## Commission économique pour l'Europe

Règlement n° 43 (Vitrages de sécurité)

## Proposition de complément 6 à la série 01 d'amendements au Règlement n° 43 (Vitrages de sécurité)

### Communication de l'expert de l'Allemagne\*

~~Figure 4~~ **Figure 4.1**  
**Schéma du dispositif d'abrasion**

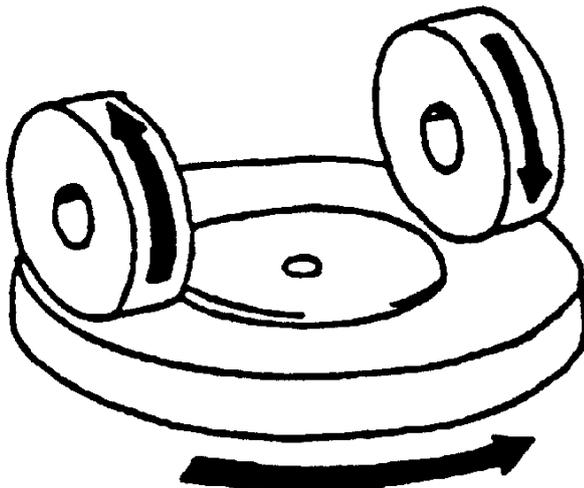
Paragraphes 4.1.1 à 4.1.2, modifier comme suit (en renumérotant les figures 4 à 4.1 et en ajoutant la nouvelle figure 4.2) :

« 4.1.1 Dispositif d'abrasion<sup>1</sup>, représenté schématiquement à ~~la~~ **aux figures 4.1 et 4.2** et composé des éléments suivants :

b) Deux bras parallèles lestés ; chaque bras porte une roulette abrasive spéciale tournant librement sur un axe horizontal à roulement à billes, chaque roulette repose sur l'éprouvette d'essai sous la pression appliquée par une masse de 500 g. **La distance entre les faces intérieures des roulettes doit être de  $52,4 \pm 1,0$  mm (ce qui correspond à une distance de  $65,1$  mm entre les plans de symétrie des roulettes). La ligne virtuelle qui traverse les axes des deux roulettes doit être décalée horizontalement de  $19,05 \pm 0,30$  mm par rapport à l'axe du plateau tournant.**

Les roulettes doivent être ~~montées~~ **disposées** de manière ~~que,~~ **à reposer sur l'éprouvette de manière uniforme sur toute la largeur de leur tranche.** ~~Lorsqu'elles~~ sont en contact avec l'éprouvette tournante, elles tournent en sens inverse l'une par rapport à l'autre et exercent ainsi une action compressive et abrasive suivant des lignes courbes sur une couronne de  $30 \text{ cm}^2$  environ, deux fois au cours de chacune des rotations de l'éprouvette.

Figure 4.2

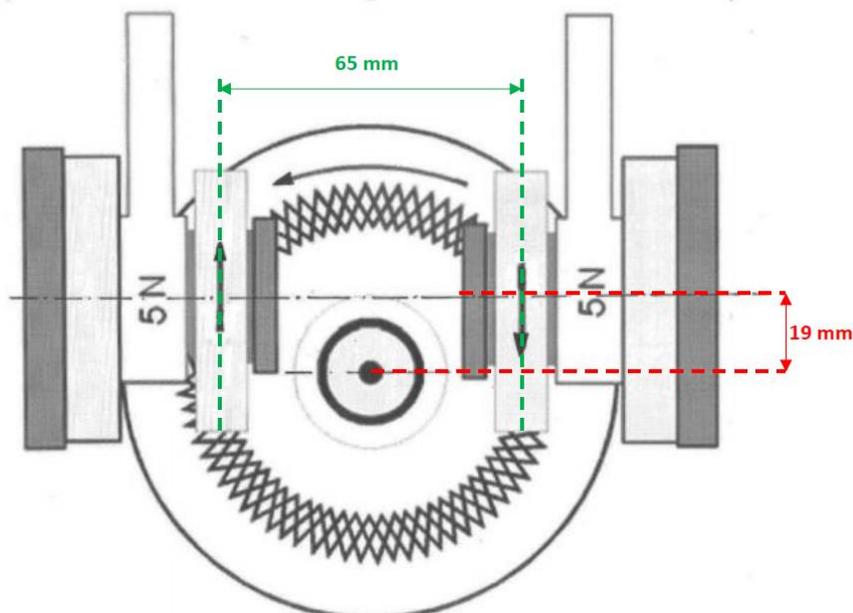
Sont indiqués le poids effectif exercé sur l'éprouvette par les roulettes ainsi que la distance entre les plans de symétrie des roulettes et le décalage horizontal entre les axes des roulettes et celui du plateau tournant (valeurs arrondies).

Figure 5.1  
Appareillage de mesurage de l'atténuation de visibilité

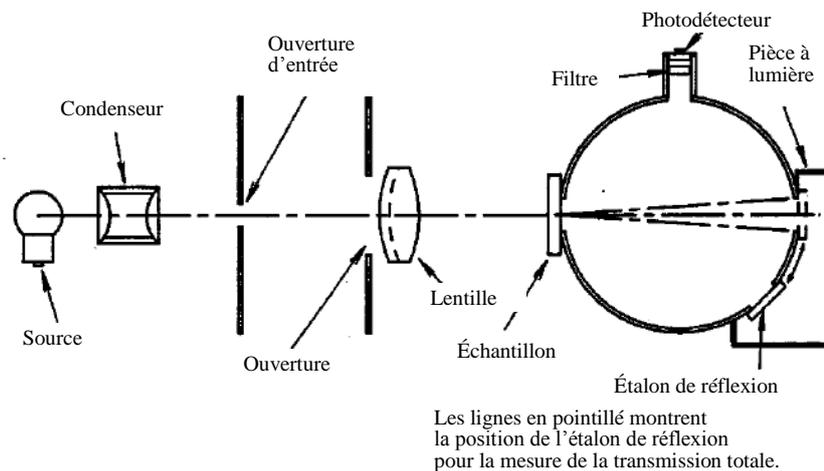
Paragraphes 4.1.4 et 4.1.5, modifier comme suit (en modifiant également la figure 5.1) :

Lorsque l'éprouvette d'essai est placée contre l'ouverture d'entrée de la sphère d'intégration, l'angle entre la perpendiculaire à l'éprouvette et la ligne qui relie les centres des ouvertures d'entrée et de sortie ne doit pas être supérieur à  $0,14\text{ rad}$  ( $8^\circ$ ).

On doit insérer au centre de l'appareil de mesurage de l'atténuation de visibilité une ouverture ou un diaphragme afin de centrer le faisceau lumineux par rapport à la piste soumise à l'abrasion et de limiter le diamètre du faisceau au niveau de l'éprouvette d'essai à une valeur de  $7\text{ mm} \pm 1\text{ mm}$ .

Lorsque la lumière réduite n'est pas obstruée par une éprouvette, sa section transversale à l'ouverture de sortie doit être de forme approximativement circulaire, nettement définie, uniformément lumineuse et concentrique par rapport à l'ouverture de sortie, laissant un anneau de  $0,023 \text{ rad} \pm 0,002 \text{ rad}$  ( $1,3^\circ \pm 0,1^\circ$ ) sous-tendu à l'ouverture d'entrée.

Figure 5.2

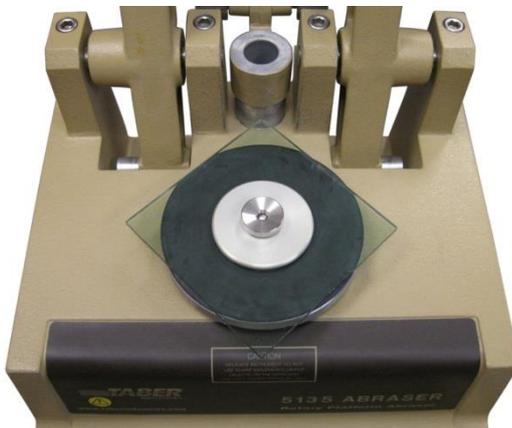
Ajouter les nouveaux paragraphes 4.4.4 à 4.4.6, libellés comme suit (en ajoutant aussi la nouvelle figure 5.2) :

Monter l'éprouvette sur le plateau tournant avec la partie à abraser tournée vers le haut. L'éprouvette d'essai doit être orientée à 45° par rapport à l'avant de l'appareil, comme il est indiqué à la figure 5.2. Fixer l'éprouvette à l'aide de l'embase et de l'écrou de fixation. Fixer sur le dispositif d'abrasion la charge correspondant à une masse totale de 500 g (par roulette). Abaisser la buse d'aspiration à 1 mm au-dessus de la pierre à refaçonner, à l'aide d'un étalon d'une épaisseur de 1 mm ou d'une goupille de positionnement cylindrique de 1 mm de diamètre. Après avoir réglé la hauteur de la buse d'aspiration, veiller à ce que l'orifice inférieur de la buse ne se trouve pas au contact de l'éprouvette d'essai.
